від 30.06.2026 р.
Вих. № 558

Направляємо Вам **ТЕРМІНОВЕ** повідомлення про безпеку на місцях UA_2023-PD-MR-104 FSN.

Оновлення: повідомлення про безпеку на місцях**Multiva 1.5T**

ТЕРМІНОВЕ повідомлення про безпеку на місцях**Multiva 1.5T**

Рисунок 5. Приклад інтерфейсу користувача версії програмного забезпечення R5.

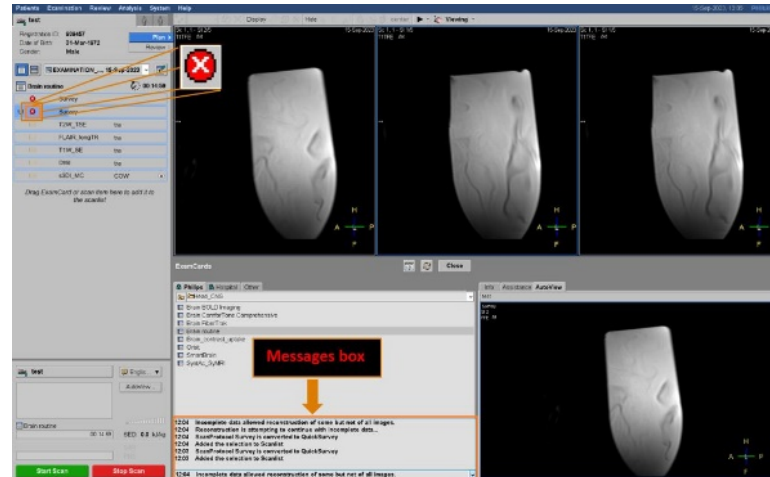
- 4.3. Коли трапляються переривання сканування, відображається символ, а відповідні повідомлення відображаються у вікні повідомлень (див. приклад на рисунку 5).
- 4.3.1. Перевірте стан повідомлень про помилки на екрані інтерфейсу користувача. Натисніть, щоб розгорнути вікно повідомлення, якщо попередні повідомлення приховані, див. помаранчеве поле на рисунку 5 нижче. Якщо можливо, усуньте проблему, що стосується відображеної помилки, і продовжуйте сканування, наприклад:

- RF door must be closed while performing scan. Scan aborted. (Під час сканування двері кабінету має бути закрито. Сканування перервано).
- Patient support is moved while scanning, scan stopped (Стіл для пацієнтів переміщено під час сканування. Сканування зупинено).
- Coil A (or B) failure, coil disconnected? (Відмова котушки A [або B]. Котушку від'єднано?).

- 4.3.2. Якщо після переривання сканування одна з наведених нижче умов виникає п'ять разів поспіль, негайно припиніть сканування та зверніться до служби підтримки клієнтів компанії Philips, описавши проблему.

- Чи є у вікні повідомлень повідомлення про помилку
 - Чи зрозумілий зміст повідомлення про помилку
- 4.3.3. Якщо повідомлення про помилку Gradient amplifier Rack Fault (Відмова стійки градієнтного підсилювача) з'являється два рази поспіль або якщо повідомленню про помилку Gradient amplifier Rack Fault (Відмова стійки градієнтного підсилювача) з'являється до або після переривання сканування без відповідного повідомлення, негайно припиніть сканування та зверніться до служби підтримки клієнтів компанії Philips, описавши проблему.

Рисунок 5. Приклад інтерфейсу користувача версії програмного забезпечення R5.

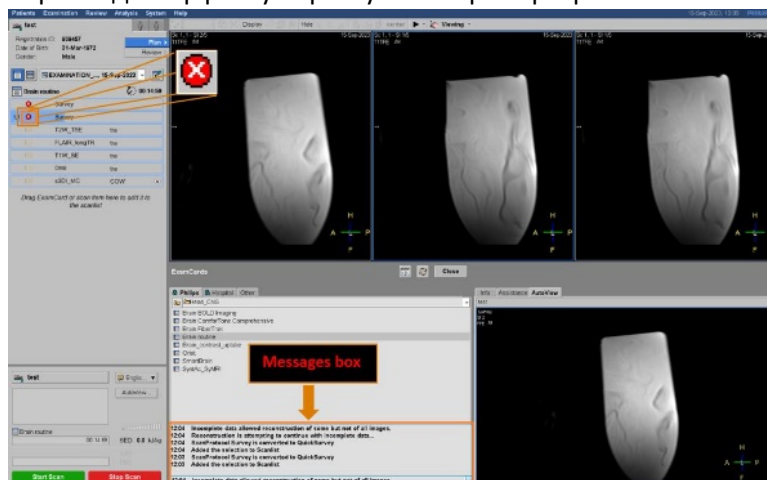
- 4.3. Коли трапляються переривання сканування, відображається символ, а відповідні повідомлення відображаються у вікні повідомлень (див. приклад на рисунку 5).
- 4.3.1. Перевірте стан повідомлень про помилки на екрані інтерфейсу користувача. Натисніть, щоб розгорнути вікно повідомлення, якщо попередні повідомлення приховані, див. помаранчеве поле на рисунку 5 нижче. Якщо можливо, усуньте проблему, що стосується відображеної помилки, і продовжуйте сканування, наприклад:
 - RF door must be closed while performing scan. Scan aborted. (Під час сканування двері кабінету має бути закрито. Сканування перервано).
 - Patient support is moved while scanning, scan stopped (Стіл для пацієнтів переміщено під час сканування. Сканування зупинено).
 - Coil A (or B) failure, coil disconnected? (Відмова котушки A [або B]. Котушку від'єднано?).

- 4.3.2. Якщо після переривання сканування одна з наведених нижче умов виникає п'ять разів поспіль, негайно припиніть сканування та зверніться до служби підтримки клієнтів компанії Philips, описавши проблему.

- Чи є у вікні повідомлень повідомлення про помилку
 - Чи зрозумілий зміст повідомлення про помилку
- 4.3.3. Якщо повідомлення про помилку Gradient amplifier Rack Fault (Відмова стійки градієнтного підсилювача) з'являється два рази поспіль або якщо повідомленню про помилку Gradient amplifier Rack Fault (Відмова стійки градієнтного підсилювача) з'являється до або після переривання сканування без відповідного повідомлення, негайно припиніть сканування та зверніться до служби підтримки клієнтів компанії Philips, описавши проблему.
